5. 浸水防護施設的设计における補足説明

5.3 津波による溢水に対して浸水対策を実施する範囲の考え方

ここでは、以下の4項目について設置許可変更申請段階の説明内容との変更箇所を整理し、説明する。

5.6 除じん系ポンプ他移設に関する影響評価

図 3-29 (2) 浸水防護重点化範囲 (平面図) (2/4)

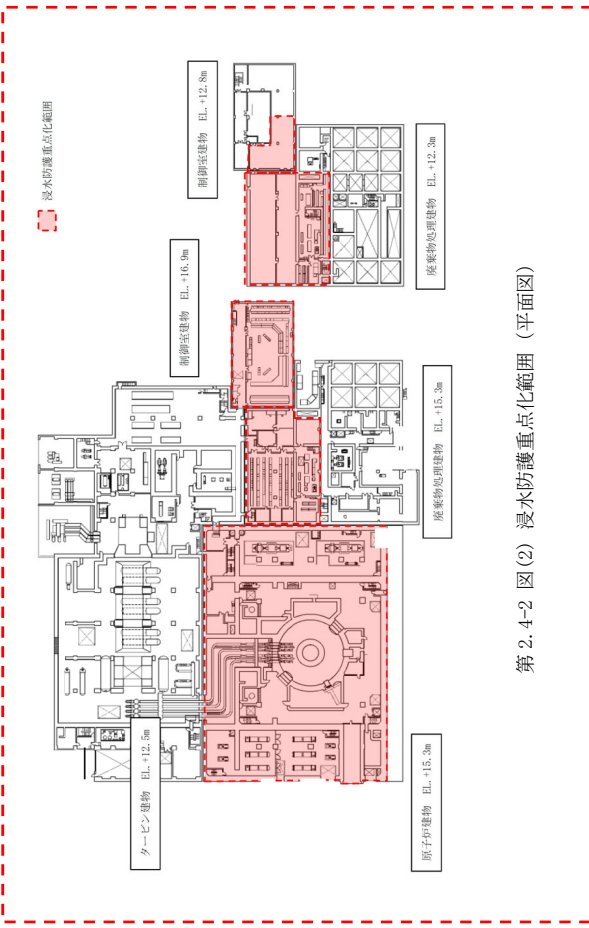
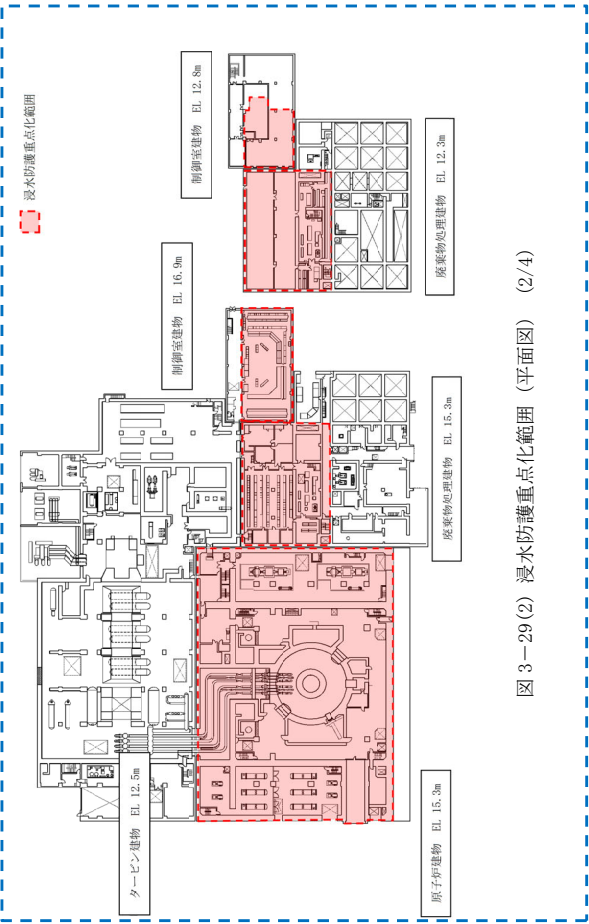
【変更内容】

・タービン建物（復水器を設置するエリア）等の浸水防護重点化範囲の変更

【変更理由】

- ・タービン建物（復水器を設置するエリア）の浸水高さが上階 EL. 5.5m に到達しないよう復水ポンプ室を同エリアに含め滞留可能容積を確保していたが、タービン補機海水系の弁閉止インタンローックに係る詳細設計の反映（漏えい検知高さの設定）による溢水量の低減及び防水壁の設計反映を踏まえた容積の見直しにより、復水器を設置するエリアに復水ポンプ室を含めることなく、浸水高さを EL. 5.5m 以下にできることを確認したため
- ・タービン建物 (EL. 5.5m)、廃棄物処理建物 (EL. 15.3m) 及び制御室建物 (EL. 12.8m) の一部に S クラスの設備（電路）の敷設を確認したため
- ・タービン建物 (S クラスの設備を設置するエリア (東)) 及び制御室建物 (EL. 16.9m) のうち、S クラスの設備を設置していないエリアを確認したため

図 3-30 タービン建物 (復水器を設置するエリア) における浸水対策

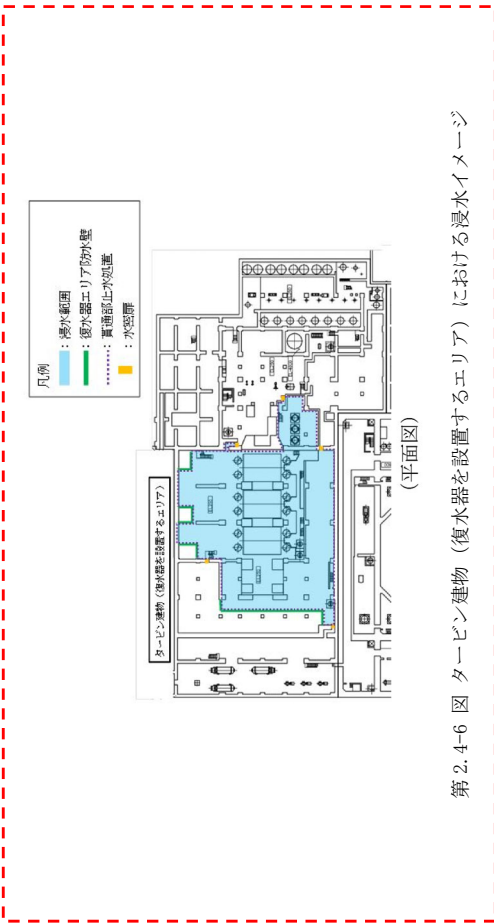
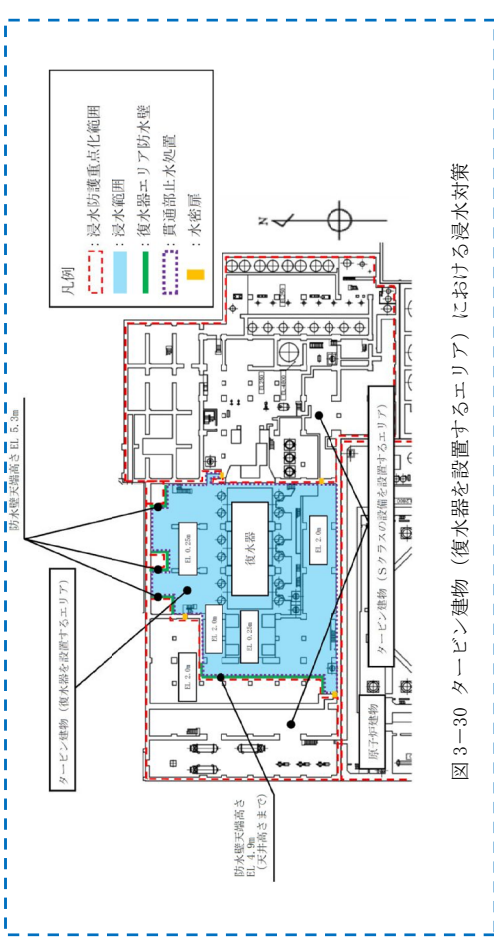
【変更内容】

- ・復水ポンプ室北東水密扉の削除

【変更理由】

- ・タービン建物 (復水器を設置するエリア) の範囲を見直したため

表 5.6-2 除じん系ポンプ及び配管の移設に伴う変更箇所 (2/5)

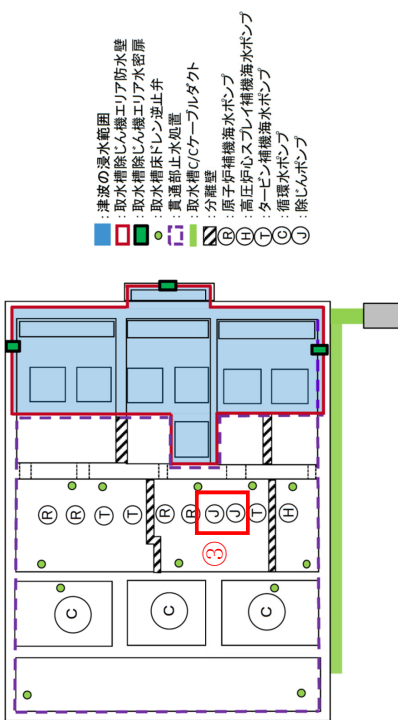
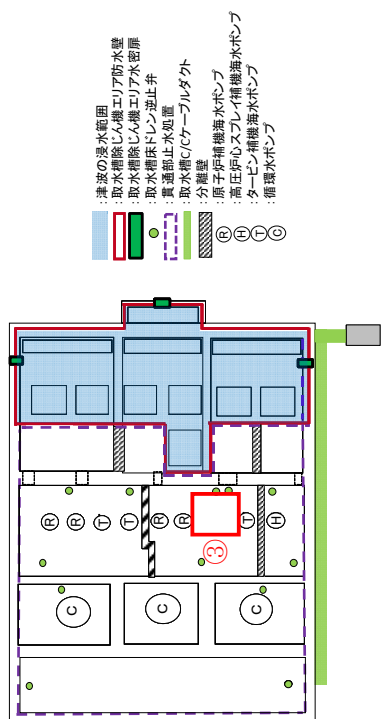
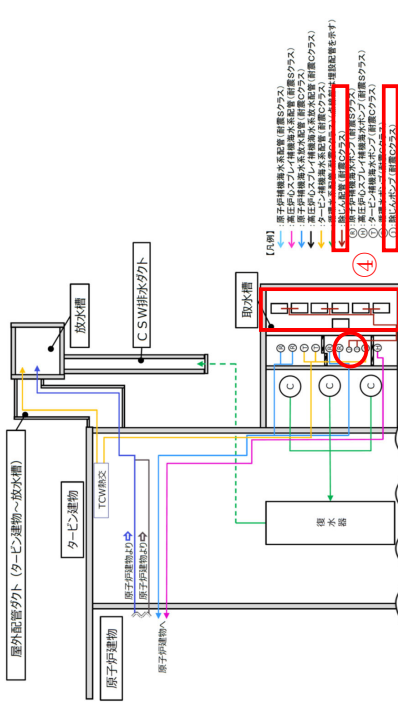
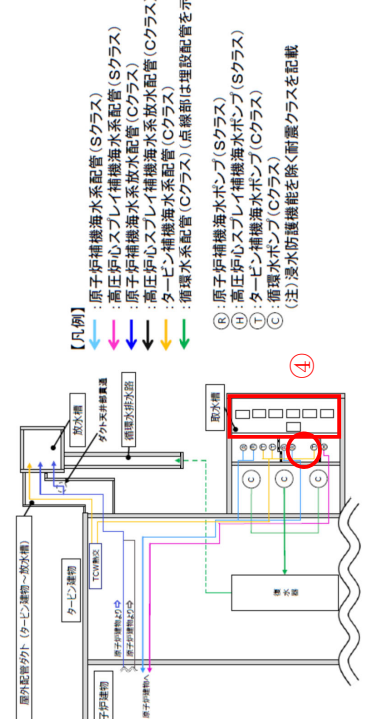
設置変更許可時	変更後	変更概要
<p>2.2.2 取水路、放水路等の経路からの津波の流入防止 (2) 各経路に対する確認結果 a. 2号炉取水路 (a) 敷地地上部への流入の可能性 (P.5条-別添1-Ⅱ-2-15)</p>  <p>第 2.2-8 図 取水槽の流入防止の対策の概要 (平面図)</p>	<p>VI-1-1-3-2-4 入力津波による津波防護対象設備への影響評価 3.2 敷地への流入防止 (外郭防護 1) に係る評価 (P.17)</p>  <p>図 3-8 取水槽の浸水対策の概要 (平面図)</p>	<p>③ 除じん系ポンプ及び配管の移設に伴う除じん系ポンプの削除</p>
<p>2.2.2 取水路、放水路等の経路からの津波の流入防止 (2) 各経路に対する確認結果 a. 2号炉取水路 (b) 建物への流入の可能性 (P.5条-別添1-Ⅱ-2-16)</p>  <p>第 2.2-10 図 海水系配管及び循環水系配管経路概要図</p>	<p>VI-1-1-3-2-4 入力津波による津波防護対象設備への影響評価 3.2 敷地への流入防止 (外郭防護 1) に係る評価 (P.18)</p>  <p>図 3-9 海水系配管及び循環水系配管経路概要図</p>	<p>④ 除じん系ポンプ及び配管の移設に伴う除じん系ポンプ及び配管の削除</p>

表 5.6-2 除じん系ポンプ及び配管の移設に伴う変更箇所 (4/5)

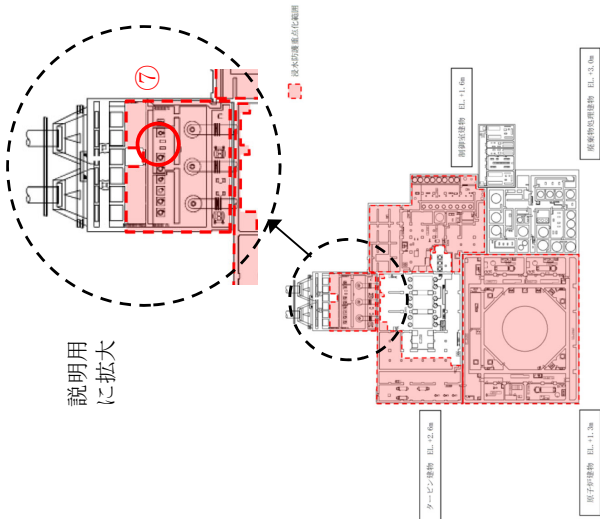
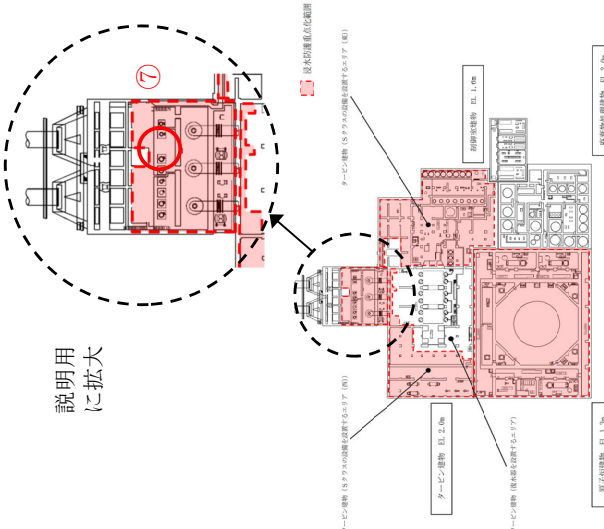
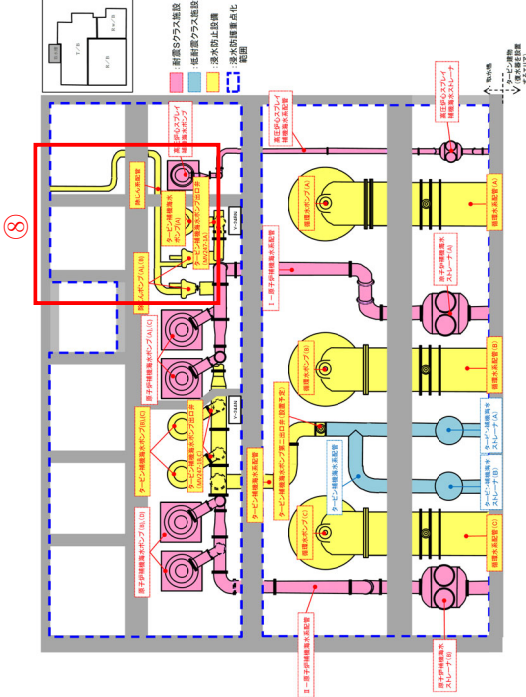
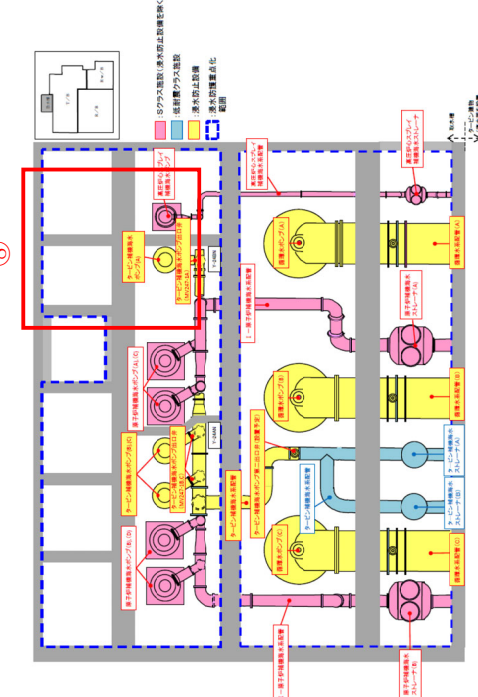
設置変更許可時	変更後	変更概要
<p>2.4.2 浸水防護重点化範囲の境界における浸水対策 (3)浸水防護重点化範囲の境界における浸水対策 d. 取水槽海水ポンプエリアにおける溢水 (P.5 条-別添1-Ⅱ-2-71)</p> <p>d. 取水槽海水ポンプエリアにおける溢水 取水槽海水ポンプエリアにおける溢水については、浸水防護重点化範囲の境界に以下の流入防止の対策を行うことにより、浸水防護重点化範囲である取水槽海水ポンプエリアに津波の流入はない。詳細は添付資料-27に示す。 ＜取水槽海水ポンプエリアに対する対策＞ ・タービン補機海水系のポンプ及び配管、除じん系のポンプ及び配管の基準地震動 Ss による地震力に対するバウンダリ機能保持 ⑥</p>	<p>VI-1-1-3-2-4 入力津波による津波防護対象設備への影響評価 3.4 重要な安全機能及び重大事故等に対処するために必要な機能を有する施設の隔離 (内郭防護) に係る評価 (P.46)</p> <p>(d) 浸水防護重点化範囲のうち取水槽海水ポンプエリアにおける溢水の影響 浸水防護重点化範囲のうち取水槽海水ポンプエリアにおける溢水の影響評価においては、地震に起因する取水槽海水ポンプエリアに敷設するタービン補機海水系の機器・配管の破損を想定すると、津波がタービン補機海水系の機器・配管に流れ込み、損傷箇所を介して、取水槽海水ポンプエリアに流入することが考えられる。⑥ このため、タービン補機海水系の機器・配管について基準地震動 Ss による地震力に対しバウンダリ機能を保持させる。⑥ これを踏まえると、取水槽海水ポンプエリアに津波の流入はない。</p>	<p>⑥除じん系ポンプ及び配管の移設に伴う除じん系の削除の削除</p>
<p>2.4.1 浸水防護重点化範囲の設定 (P.5 条-別添1-Ⅱ-2-54)</p>  <p>説明用に拡大</p>	<p>VI-1-1-3-2-4 入力津波による津波防護対象設備への影響評価 3.4 重要な安全機能及び重大事故等に対処するために必要な機能を有する施設の隔離 (内郭防護) に係る評価 (P.50)</p>  <p>説明用に拡大</p>	<p>⑦除じん系ポンプの移設に伴う除じん系ポンプの削除</p>
